ÚZEMNÍ PLÁN MĚSTA BRNA

Textová část Odůvodnění

Kapitola 19 Vyhodnocení připomínek

Svazek Pb20 *(bez osobních údajů)*

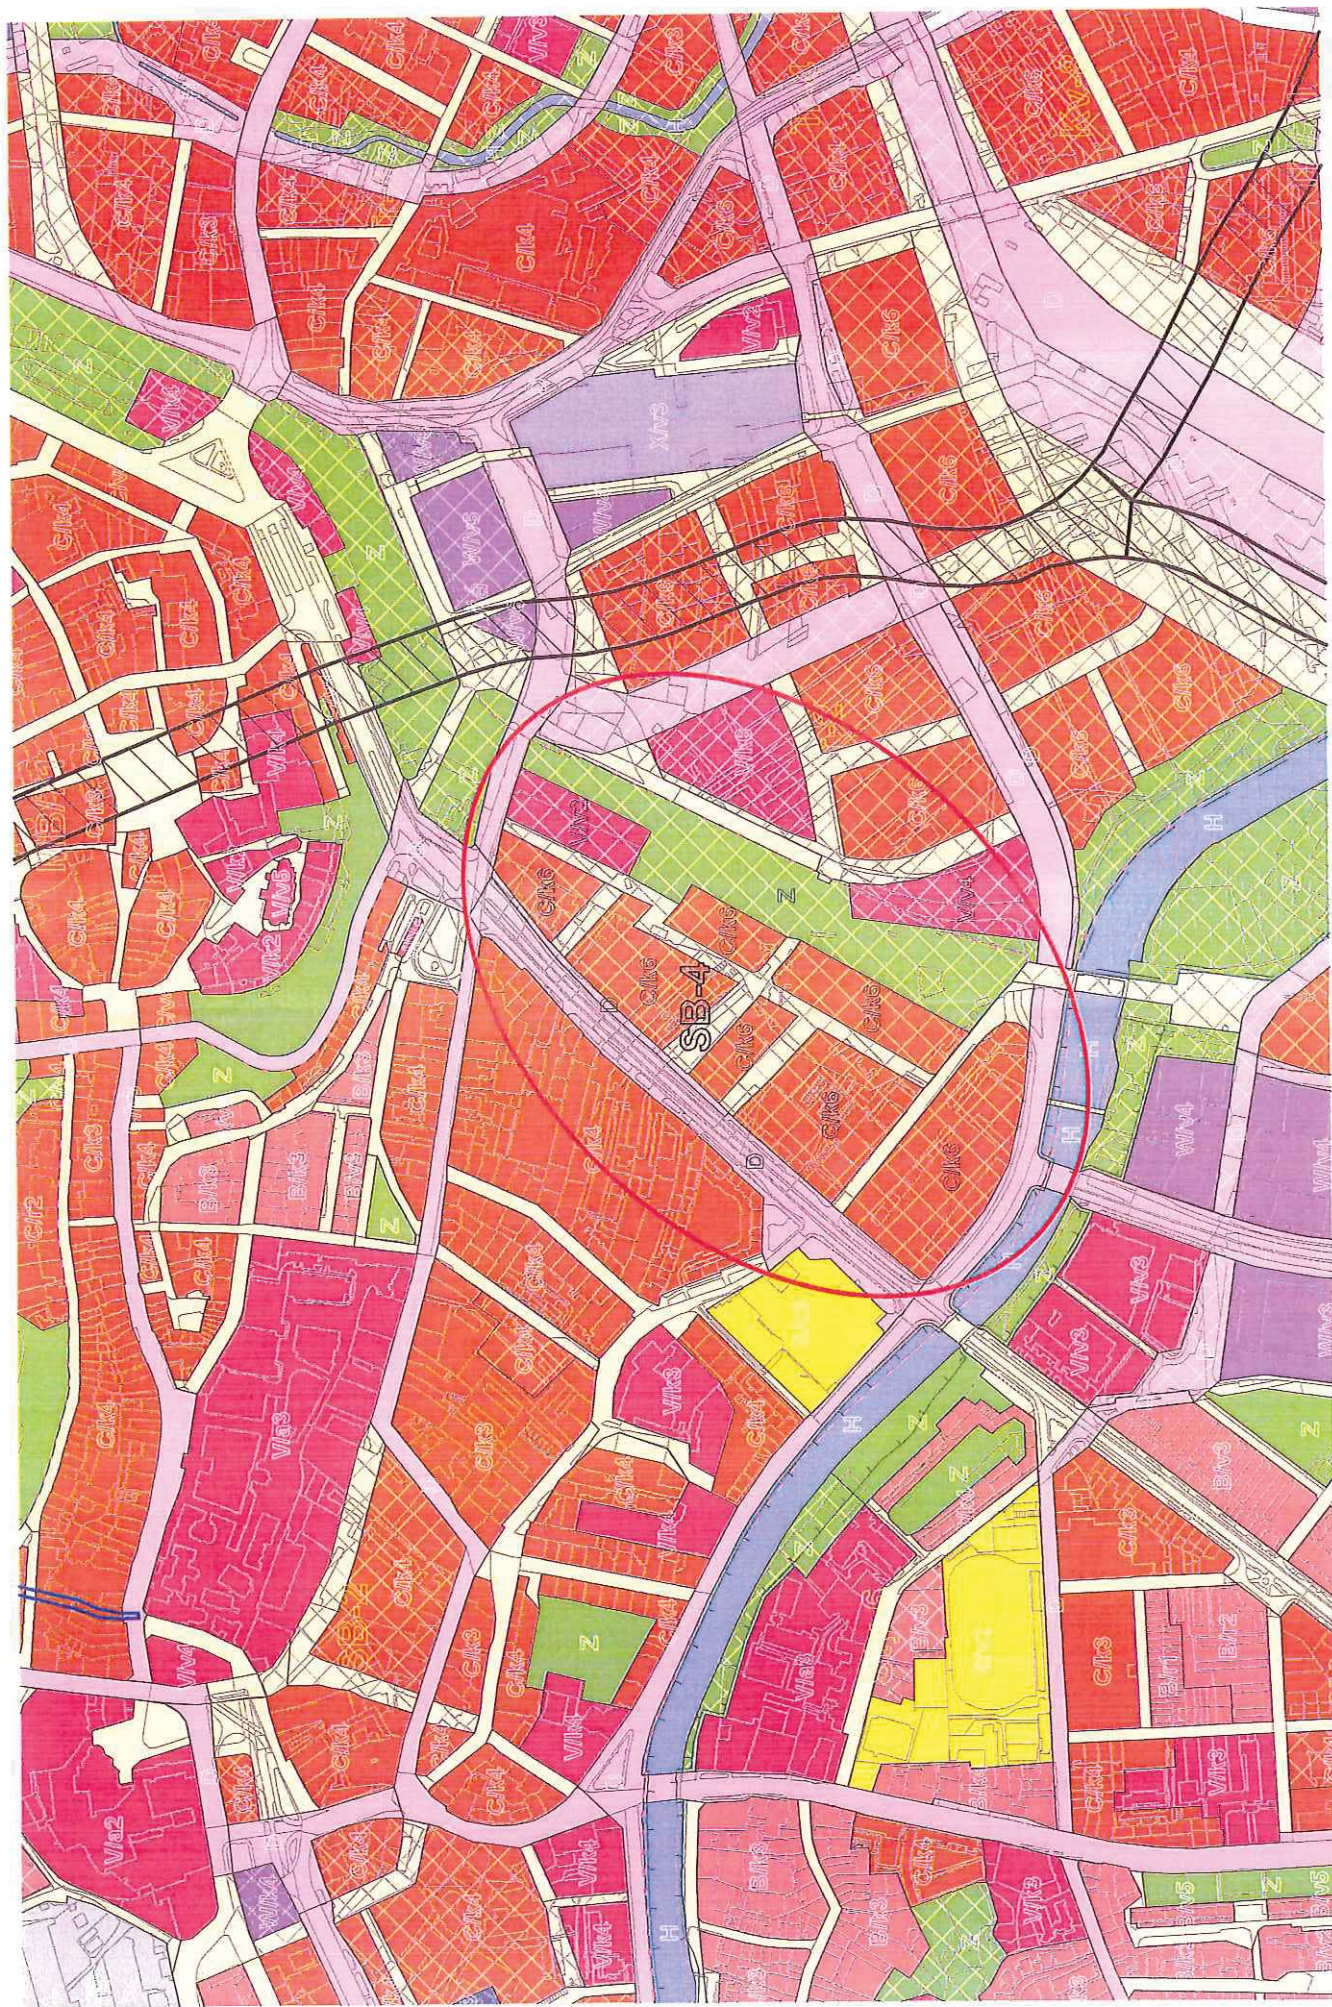
POŽADUJEME PROTAŽENÍ
ZASTAVITELNÝCH PLOCH
SMĚREM KE KOLEJISTI.

POŽADUJEME ZANESENÍ PLOCHY
MĚSTSKÉ ZELENÉ (Z) NA MĚSTSKÉ POZEMKY,
NIKOLIV POUZE NA SOUKROMĚ.

POŽADUJEME ZMĚNU VYUŽITÍ
OBJEKTU MALÉ AMERIKY Z
PLOCHY VEŘEJNÉ VYBAVENOSTI (V)
NA PLOCHU KOMERČNÍ VYBAVENOSTI (W).

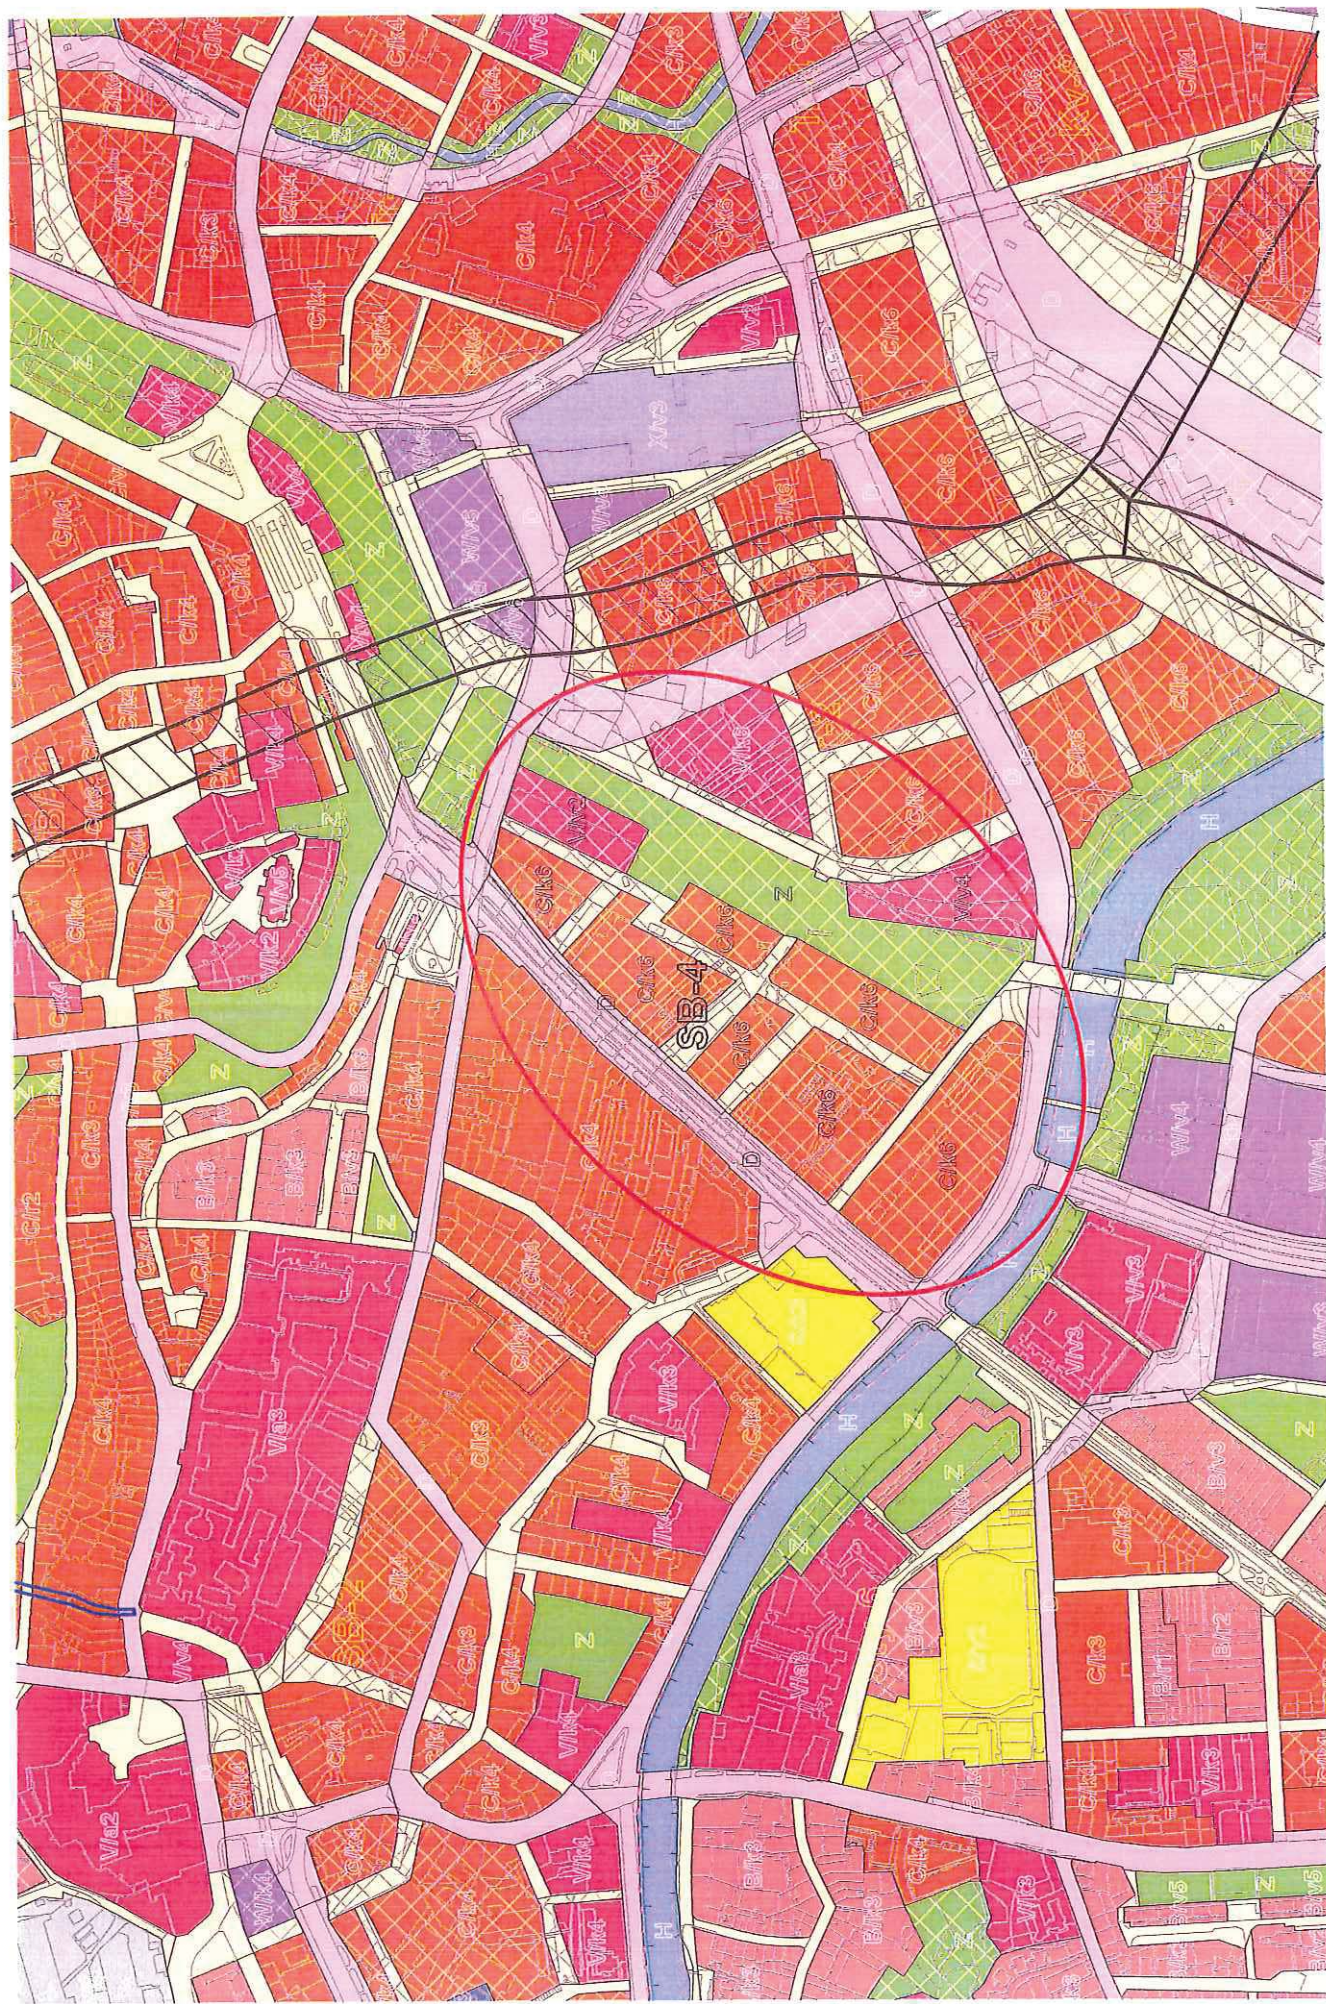
POŽADUJEME PROTAŽENÍ
ZASTAVITELNÝCH PLOCH
SMĚREM KE KOLEJISŤI.

POŽADUJEME ZANESENÍ PLOCHY
MĚSTSKÉ ZELĚNÉ (Z) NA MĚSTSKÉ POZEMKY,
NIKOLIV POUZE NA SOUKROMĚ.

POŽADUJEME ZMĚNU VYUŽITÍ
OBJEKTU MALE AMERIKY Z
PLOCHY VĚŘEJE VYBAVENOSTI (V)
NA PLOCHU KOMERČNÍ VYBAVENOSTI (W).

PŘÍPOMÍNKY K NÁVRHU ÚPmB - BNSD, A.S. LOKALITA: MB-1 PŘÍLOHA Č. 1: GRAFICKÉ ZNÁZORNĚNÍ NÁVRHU ÚP PŘEDMĚTNÉ LOKALITY

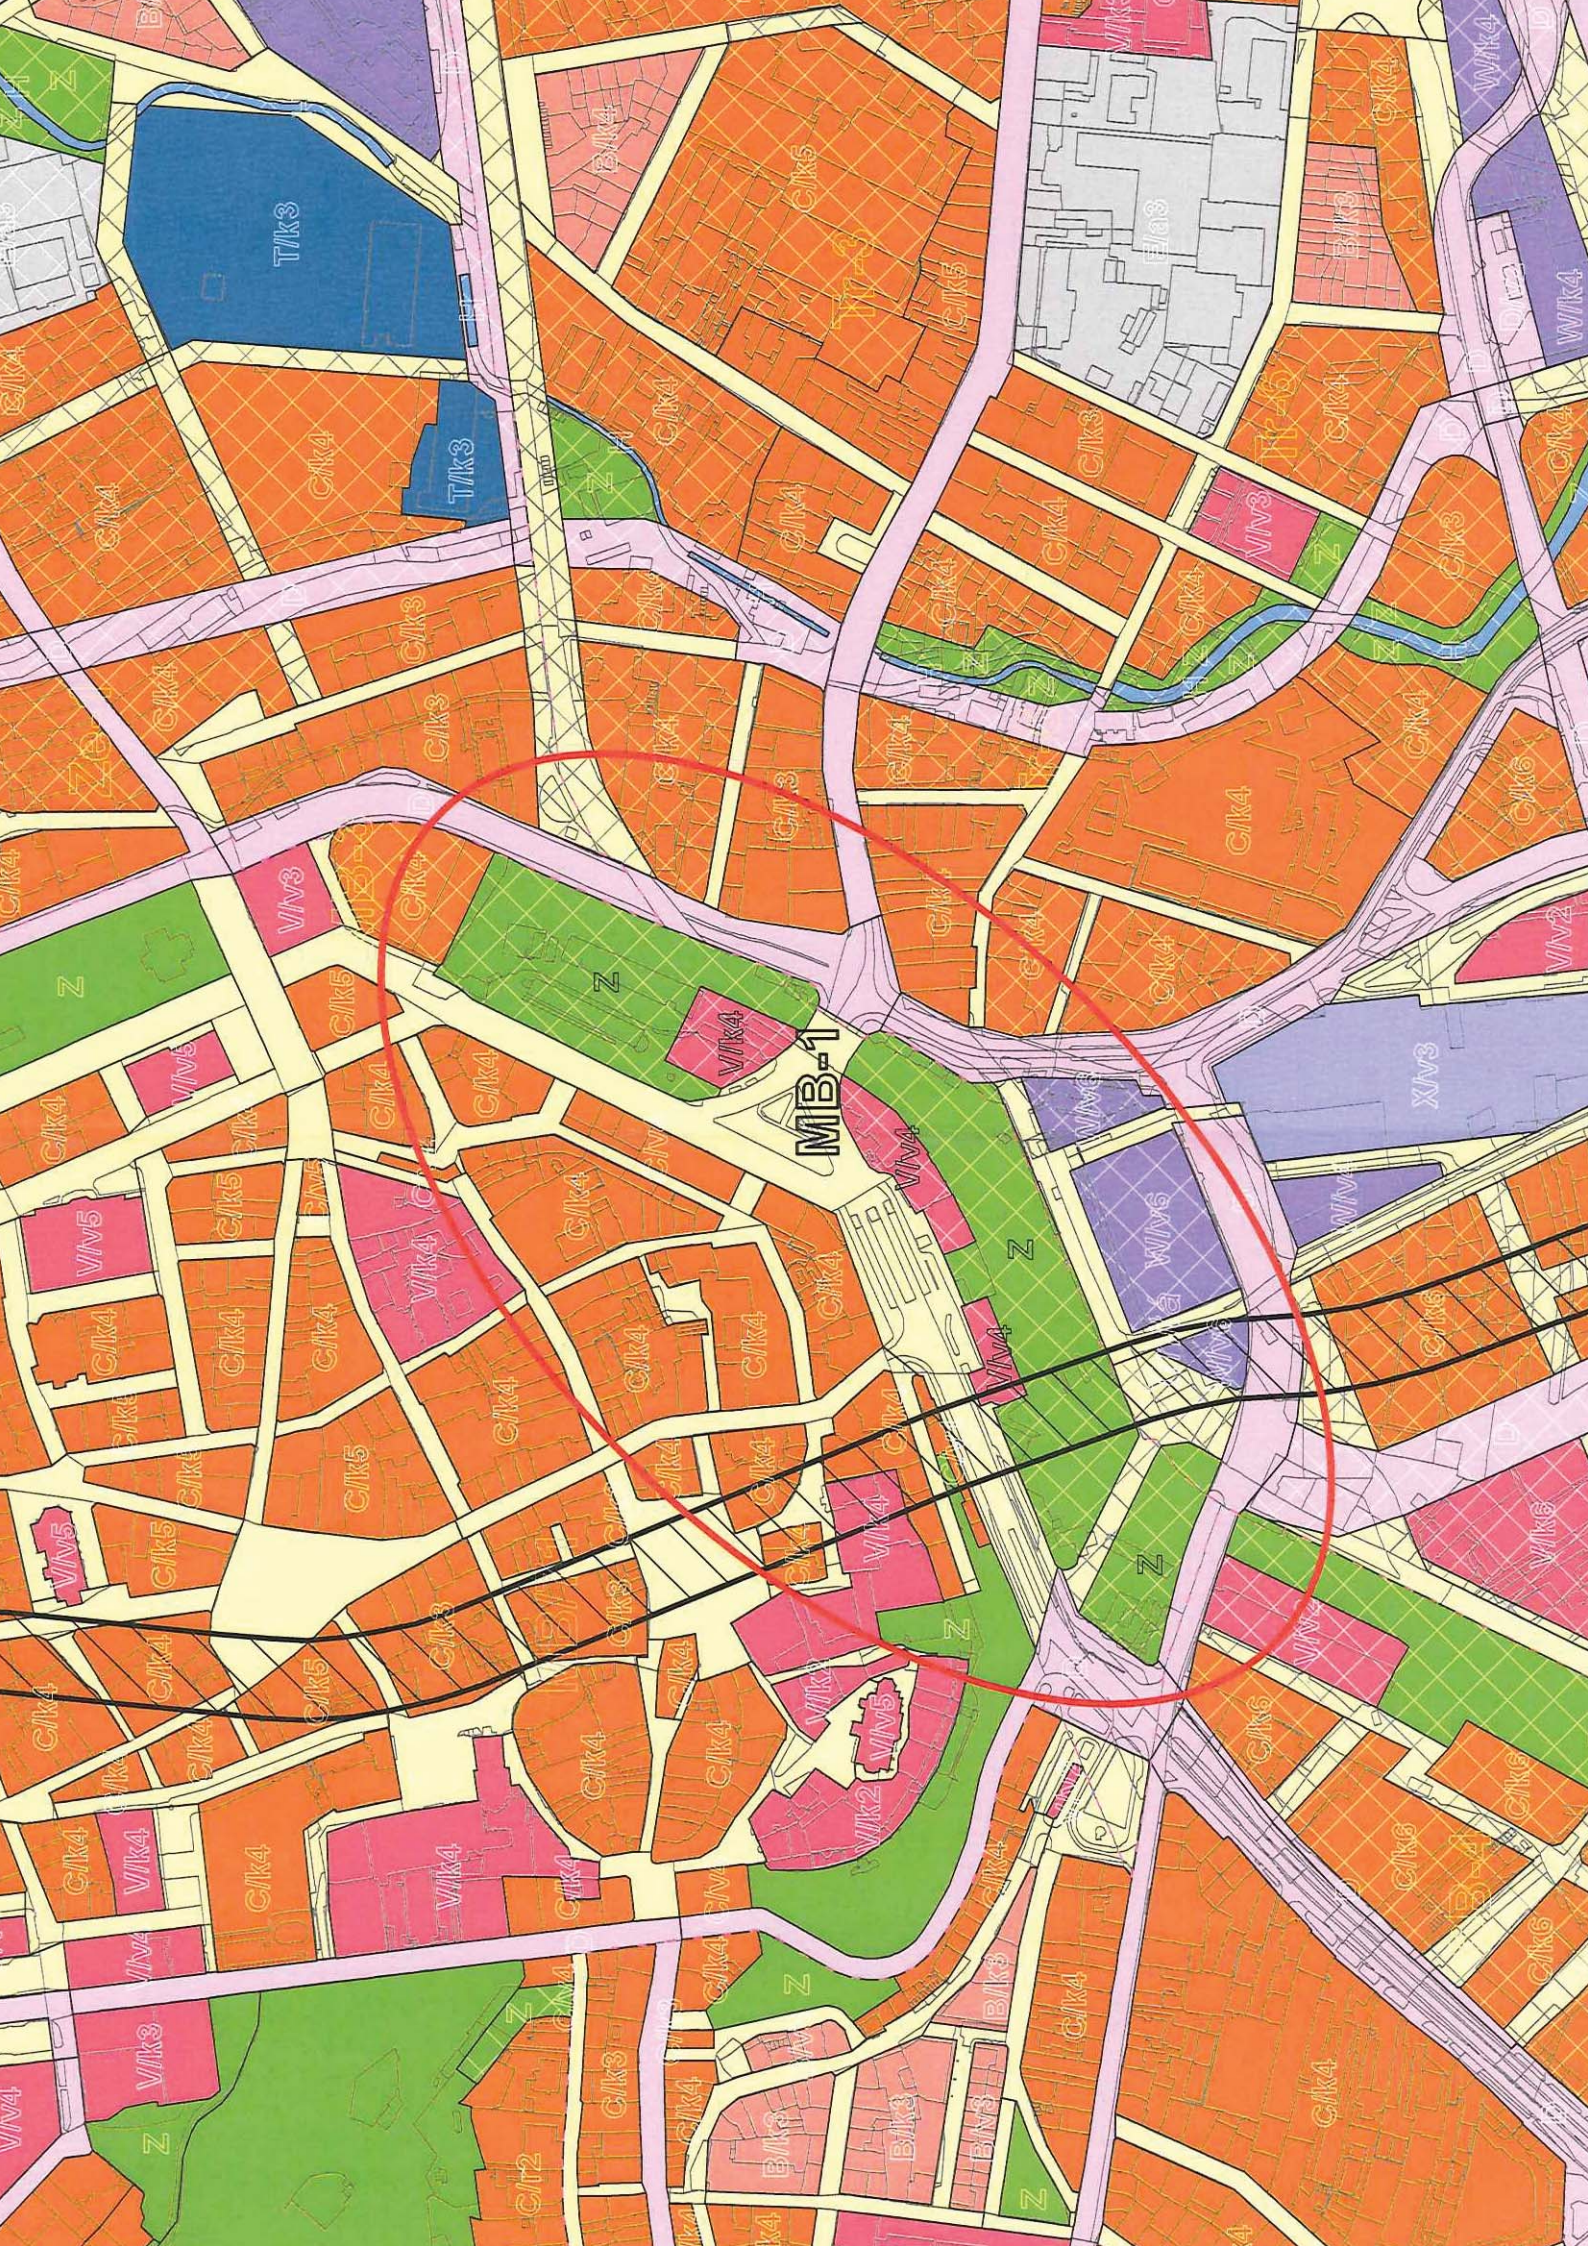
POŽADUJEME V LOŽENÍ ZASTAVITELNÉ PLOCHY Komerční využitosti (W) DO VOLNÉ PLOCHY DOPRAVNÍ SITE NOVE SADY, NADRAŽNÍ, HUSOVA, ULKA.
